Objekt: SO 03 - DEŠŤOVÁ KANALIZACE / ZL 22

Stavba: Rekonstrukce západního vstupního prostranství do areálu Kamencového jezera z ulice Přemyslova a městské pláže**Věc: Oznámení Variace č.22 – SO 03 – asymetrický žlab kolem fontány včetně napojení a změna dešťové kanalizace z SO 05**

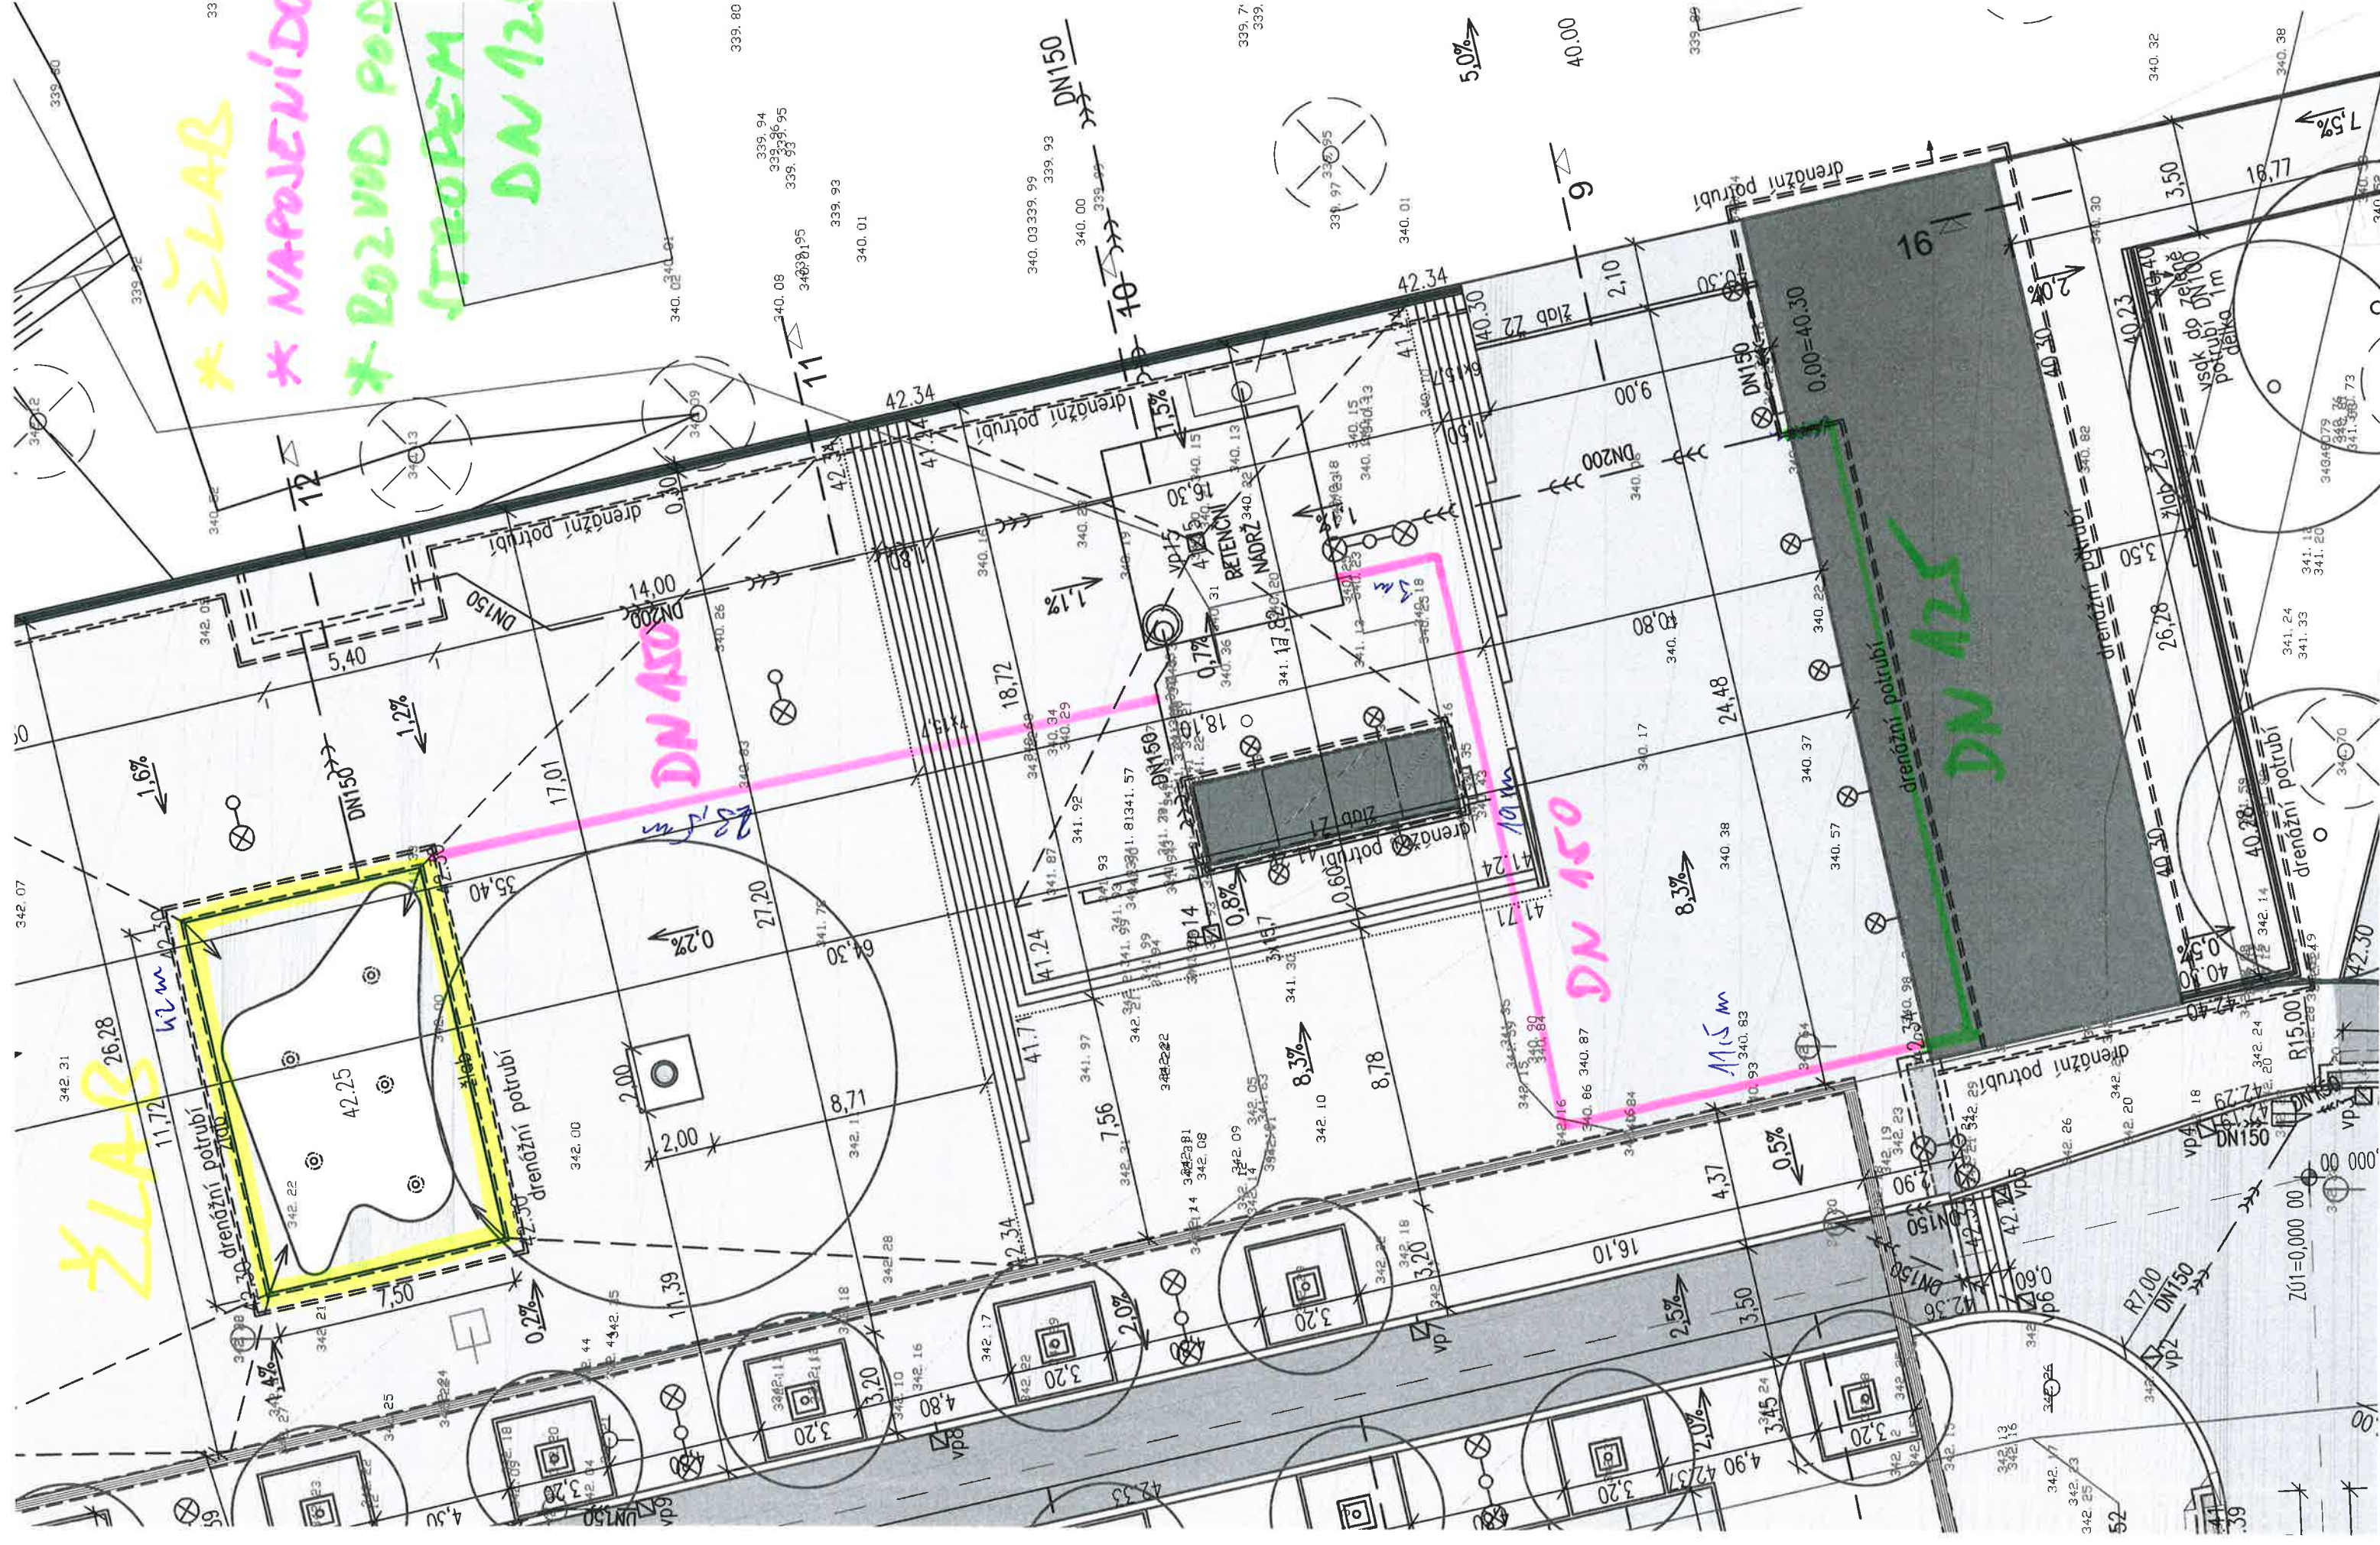
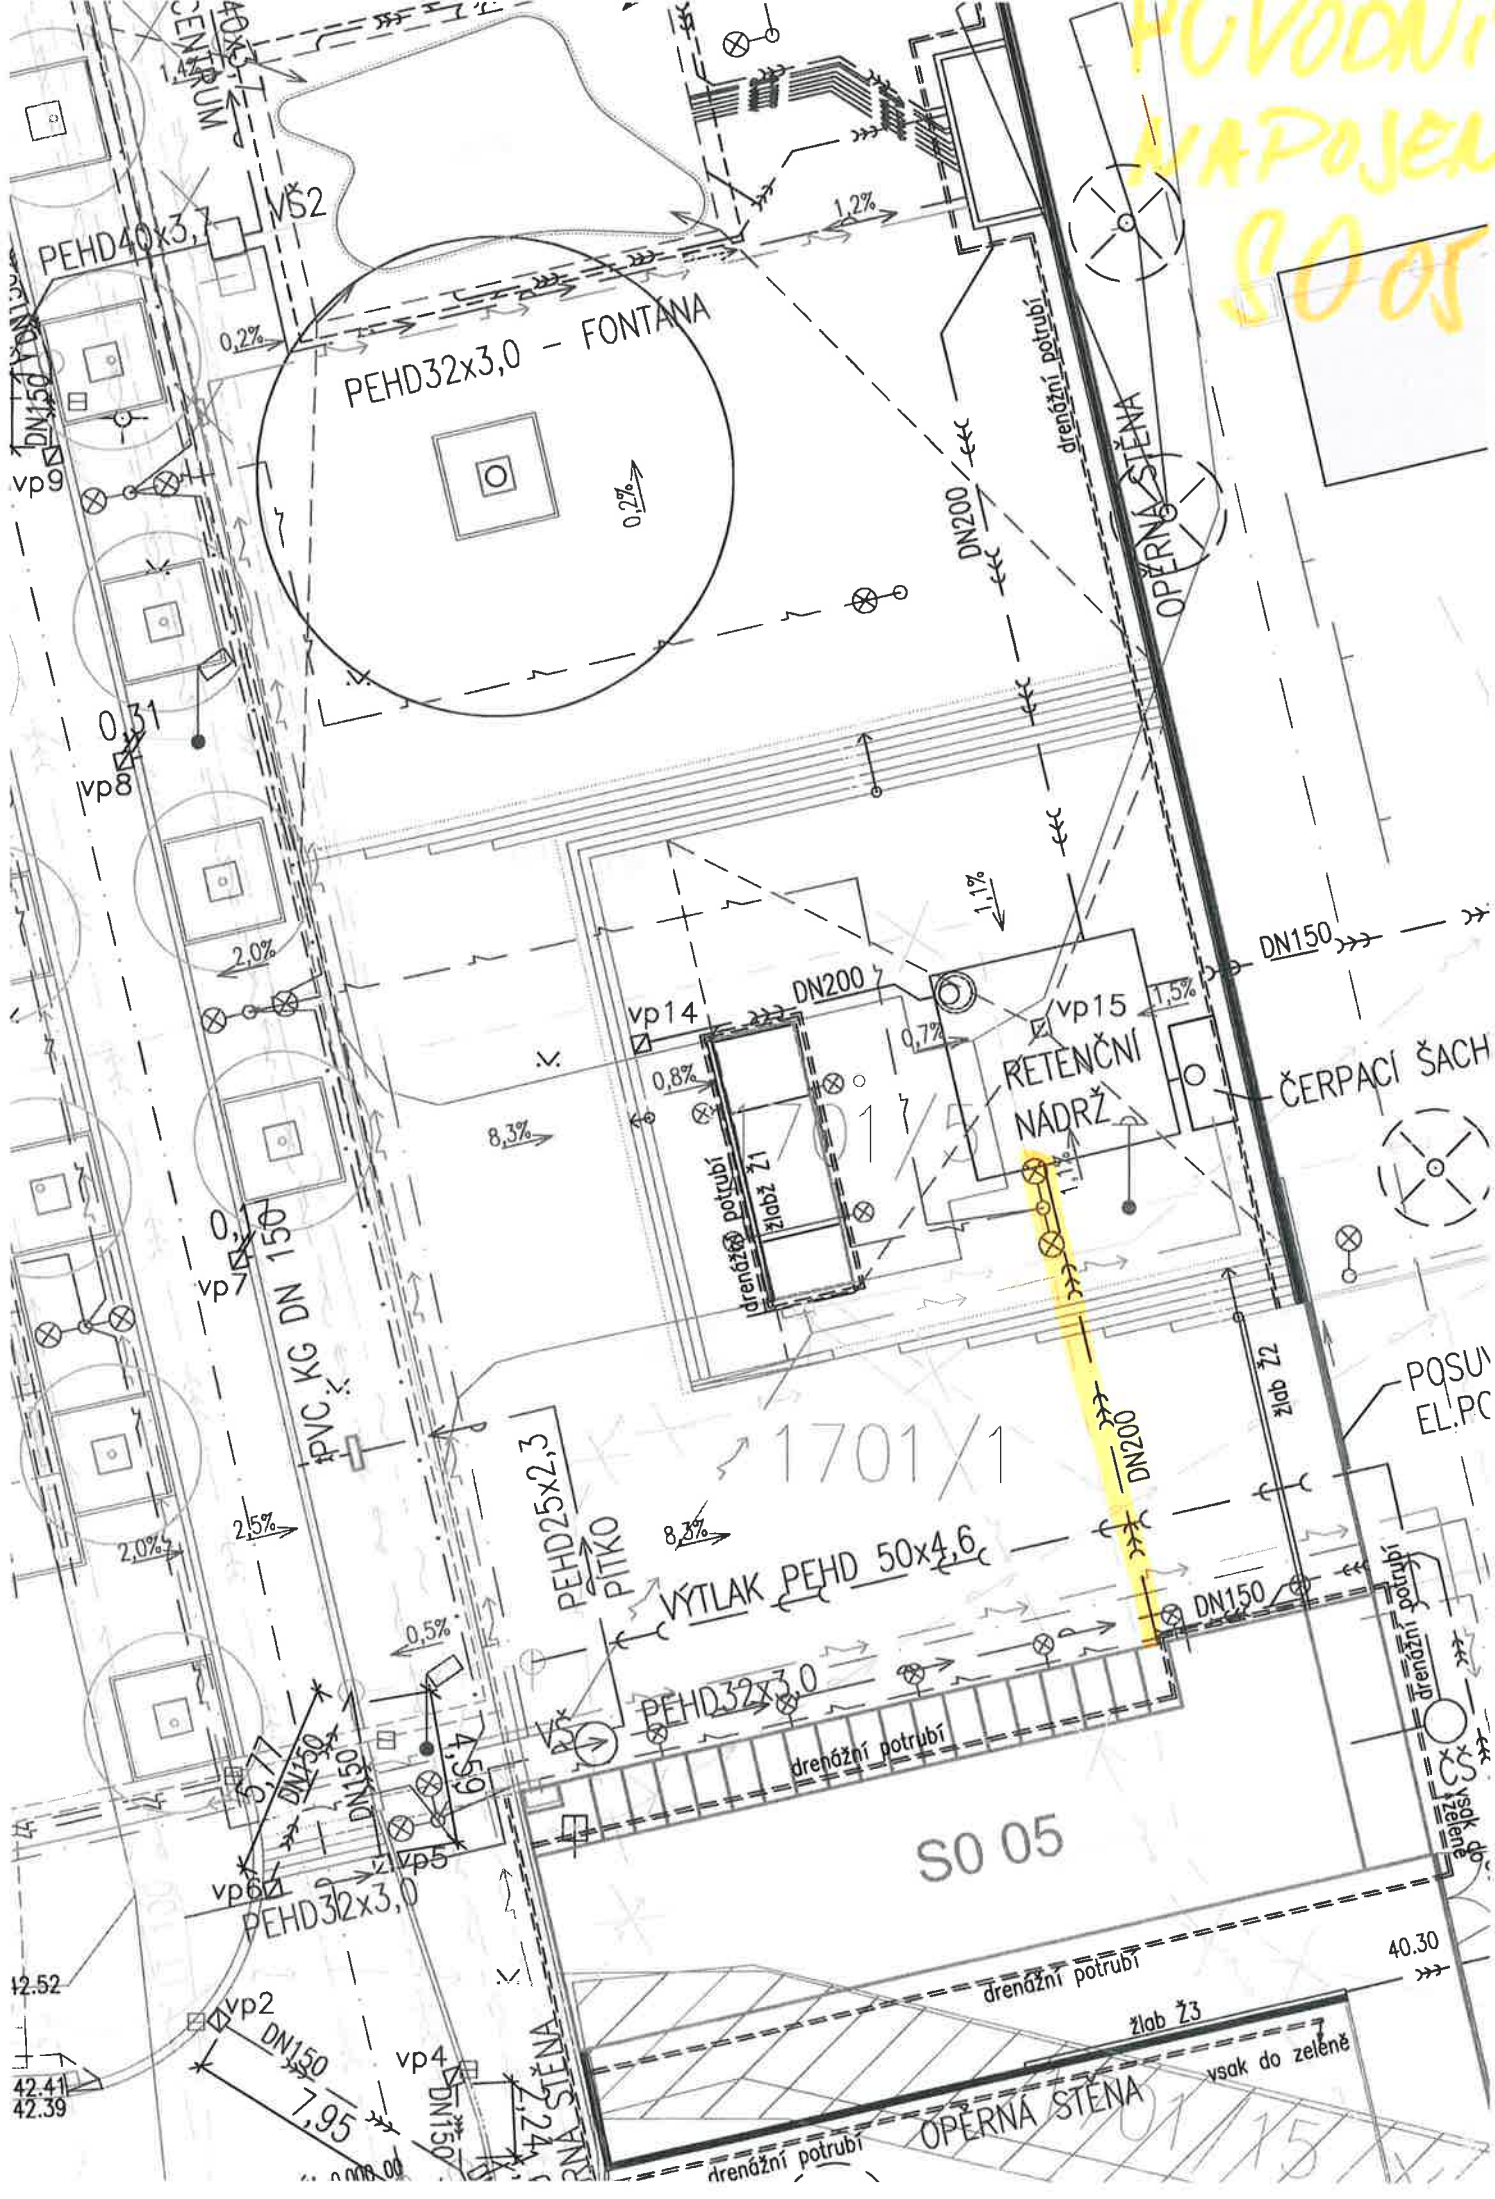
1. V ZDS byl kolem fontány nakreslen asymetrický šterbinový žlab v délce 42 m, který zachycuje dešťové vody tekoucí z prostoru náměstí a zabraňuje jejich natečení do fontány. Odvodňovací žlab bude napojen kanalizačním potrubím DN150 do retenční nádrže. V rozpočtu tento asymetrický odvodňovací žlab i napojení do retenční nádrže chybí.
2. Z důvodu nedostatečného spádu původního řešení odvodu dešťových vod do retenční nádrže, navrhuje zhotovitel nové řešení odvodu dešťových vod ze vstupního objektu SO 05, které vede částečně pod stropem SO 05 a dále pod vjezdem a schodištěm nového náměstí kanalizačním potrubím DN150, do retenční nádrže (viz. PD změny).

Z důvodu nedostatečného spádu původního řešení odvodu dešťových vod do retenční nádrže, navrhuje zhotovitel nové řešení odvodu dešťových vod ze vstupního objektu SO 05, které vede částečně pod stropem SO 05 a dále pod vjezdem a schodištěm nového náměstí kanalizačním potrubím DN150, do retenční nádrže (viz. PD změny). AD souhlasí s provedením.
